Rapport de l'Inspection des installations classées

Visite d'inspection du 7 juin 2023

Suez RV Nord-Est
Route de Mousson
54700 Lesmenils

Les travaux d'aménagement des subdivisions de casier F3 et F4 de l'ISDND de Téting-sur-Nied se sont déroulés entre les mois de mai et décembre 2022.

FIGURE 2 : GEOMETRIE FOND ET FLANCS DES SUBDIVISIONS F3 ET F4

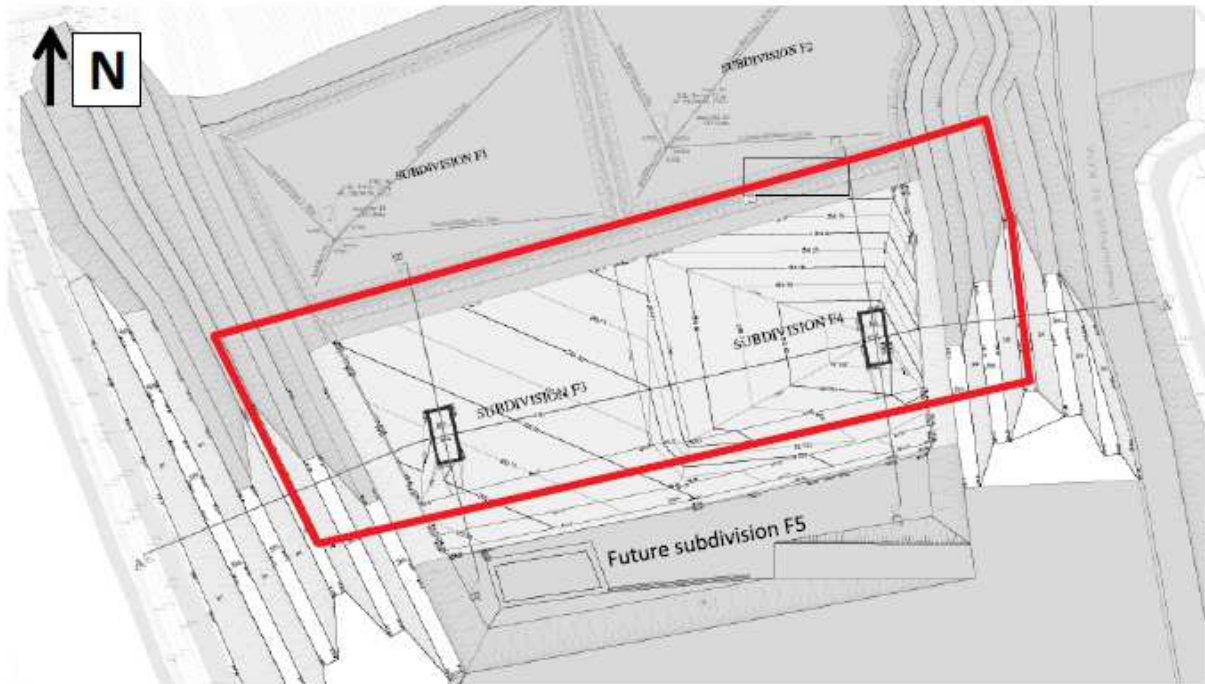
Constats : Les subdivisions de casier F3 et F4 sont créés en appui sur les casiers existants F1 et F2, séparées par une digue de séparation inter-subdivision de 2 m de hauteur entre les subdivisions F1 et F2 (Nord) et la future subdivision F5 (au Sud) :

Lors de la visite d'inspection, l'exploitant a précisé que la stabilité des subdivisions de casiers F3 et F4 construits en appui des subdivisions de casiers F1 et F2 est déterminée dans l'étude de stabilité du dossier de demande d'autorisation environnementale de 2018.

Les subdivisions de casier F1 et F2 sont construites conformément au dossier de demande d'autorisation de 2018. Conformément à l'étude de stabilité fournie dans le dossier de demande d'autorisation, les subdivisions F1 et F2 ne présentent pas de risque de tassements.
